**MUUTOSMÄÄRÄYS**  
**AIRWORTHINESS**  
**DIRECTIVE**

M 727/77

727. Piper. Kangasverhouksen tarkastus ja vahvistaminen

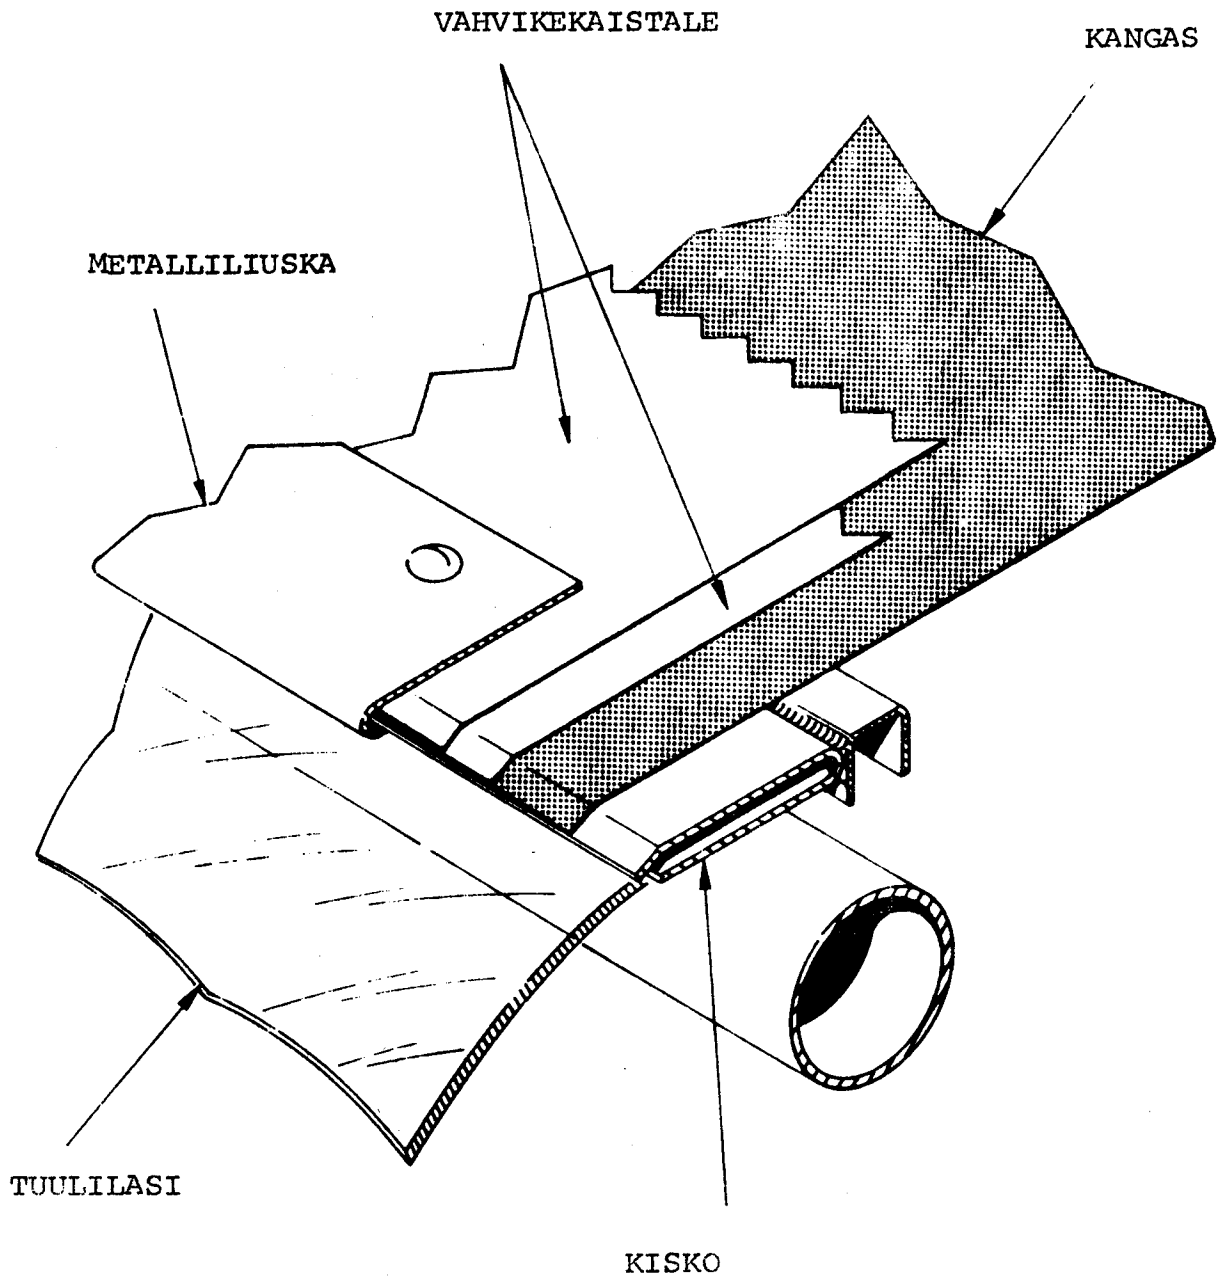
Toimenpiteet: A. Mikäli koneen nykyinen verhoilukangas on kiinnitetty vähintään kolme vuotta sitten, niin asenna seuraavassa huollossa tuulilasin yläreunan kohdalle jompikumpi seuraavista Piper'in asennussarjoista:

- Asennussarja 760799 koneisiin PA-12 ja PA-14
- Asennussarja 754404 koneisiin PA-15, PA-16, PA-17, PA-20 ja PA-22.

B. Sen jälkeen, kun toimenpidekohdan A mukainen asennus on tehty, niin irroita jokaisessa 100 tunnin huollossa tuulilasin yläreunaa pitkin kulkeva metalliliuska ja tarkasta näin paljastuvan kangaskaistaleen kunto. Mikäli kangas on repeillyt tai kulunut, niin vahvista se kiinnittämällä siihen Piper Service Letter'in No. 362B mukainen vahvikekaistale. Tämän kaistaleen tulee alkaa tuulilasin ja tämän yläpuolella kulkevan kiskon väliseltä leikkausviivalta ja ylettyä ainakin 80 mm kiskon takareunan yli. Asenna metalliliuska lopuksi paikoilleen.

C. Mikäli koneen nykyinen verhoilukangas on kiinnitetty vähemmän kuin kolme vuotta sitten, niin tarkasta kankaan kunto tuulilasin yläreunan kohdalla jokaisessa 100 tunnin huollossa, kunnes kyseiset kolme vuotta täyttyvät. Mikäli kangas on repeytynyt tai kulunut, niin asenna koneeseen Piper'in asennussarja toimenpidekohdan A mukaisesti.
